**Gutachten
zur Flutung des Kali- und Steinsalzbergwerkes
Niedersachsen-Riedel**

Im Auftrag der Bürgerinitiative Umwelt Uetze

Burgdorf, 02.01.2008

Abbildung 1 – Abbauverfahren (Strossenbau).

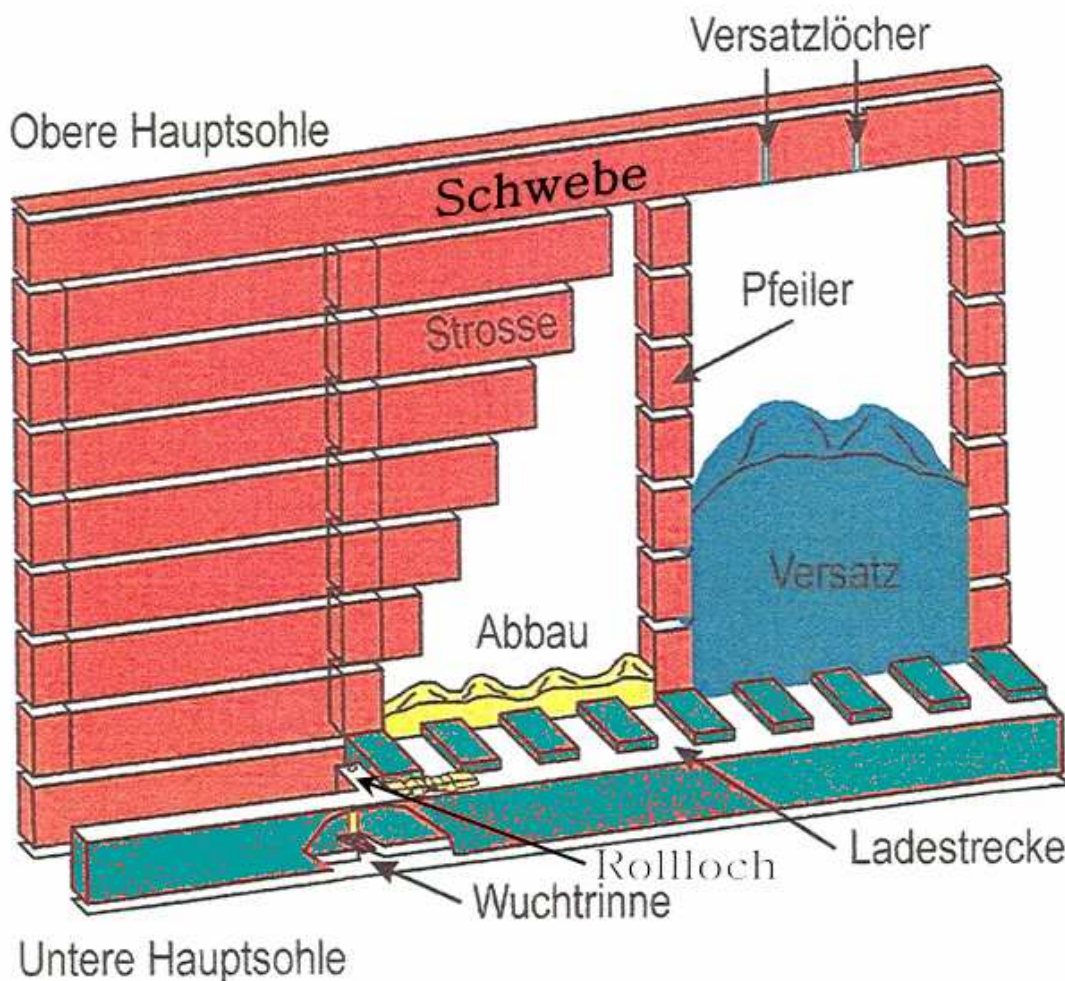
Durch Süßwasser werden vielmehr die vorhandenen Sicherheitselemente (Stützpfeiler, Schweben, Versatzmassen; Siehe Abbildung 1) ganz oder teilweise aufgelöst, und dies bedeutet eine gravierende Verschlechterung der Standsicherheit, die dem eigentlichen Ziel der Maßnahme zuwider läuft. Aus diesem Grund wurden nach Kenntnis des Verfassers stillgelegte Kali- und Salzbergwerke, mit Ausnahme einiger kleinerer Bergwerke, für die bisher keine Langzeit-Erfahrungen vorliegen, bis heute ausschließlich mit nahezu gesättigten Solen geflutet, wie sie z.B. bei der Herstellung von Solungskavernen zur Untergrundspeicherung im Salzgebirge anfallen.

Aus Gründen der Standsicherheit bleiben außer den Schweben auch Stütz Pfeiler stehen. Beide bestehen aus Kalisalzen. Sobald ein Abschnitt völlig abgebaut ist, wird er (theoretisch) von oben bis hinauf zur Schweben mit Versatz (blau) gefüllt. Pfeiler, Schweben und Versatz verhindern, dass die schlitzförmigen Abbauhohlräume unter dem seitlich einwirkenden Gebirgsdruck zusammenbrechen. (Abbildung vom Verfasser ergänzt. Quelle: K+S)

Abbildung 4 – Lage der Haupt-Abbaufelder Riedel, Thöse und Niedersachsen im Salzstock von Wathlingen (grüne Umriss-Linie). Die maximalen Absenkungsbereiche werden sich oberhalb dieser Abbaufelder entwickeln. (Quelle der Karte: K+S)

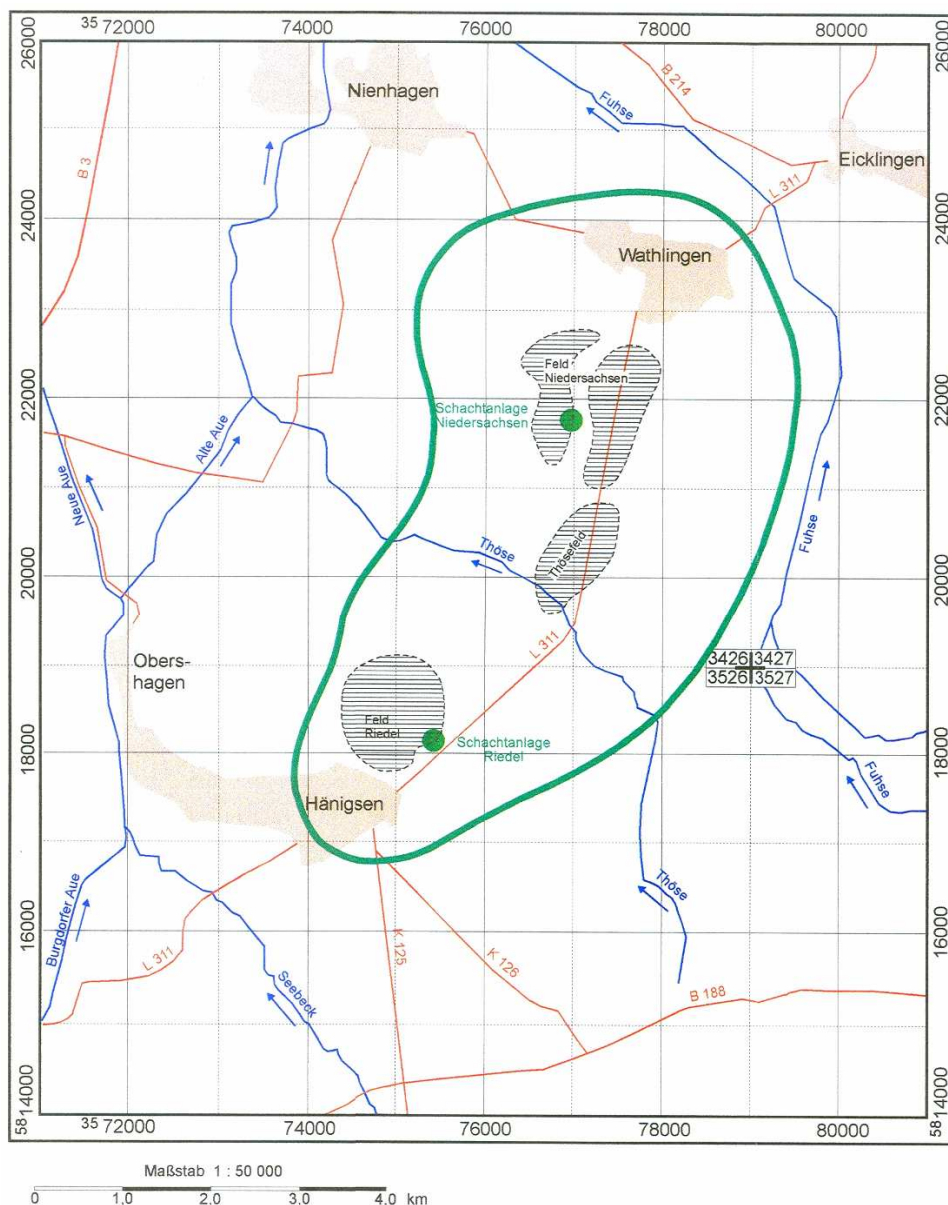
Als Fazit muss daher festgehalten werden, dass die maximalen Gesamt-Absenkungen weit größer als 0,5 Meter sein, und über den Abbaufeldern vermutlich deutlich über drei Meter liegen werden. Auch die von der Absenkung betroffenen Flächen werden weit größer sein als

im Gutachten angegeben ist (Vgl. IfG 2005; Anlage 8.2-1). Die erwarteten Auswirkungen der Flutung auf die Oberfläche sind also gravierend. Dies hat auch mit der praktisch tisch-ebenen Landschaft im betroffenen Gebiet zu tun, das nach Westen durch Dammfleth und Thöse in Richtung Aue, im Osten zur Erse und Fuhse hin entwässert und durch eine Anzahl ausgedehnter Gräben zusätzlich drainiert wird. Durch die flächenhaften Absenkungen kommt es zu Gefälleänderungen im Gelände und wahrscheinlich zu Umkehrungen von Fließrichtungen. Außerdem wird durch die Geländeabsenkung eine Verringerung des Flurabstandes und damit eine generelle Vernässung bis Überflutung eintreten. Soweit bebaut Gebiete betroffen sind, kann dies z.B. bedeuten, dass Keller nass werden oder die öffentliche Kanalisation beeinträchtigt wird.
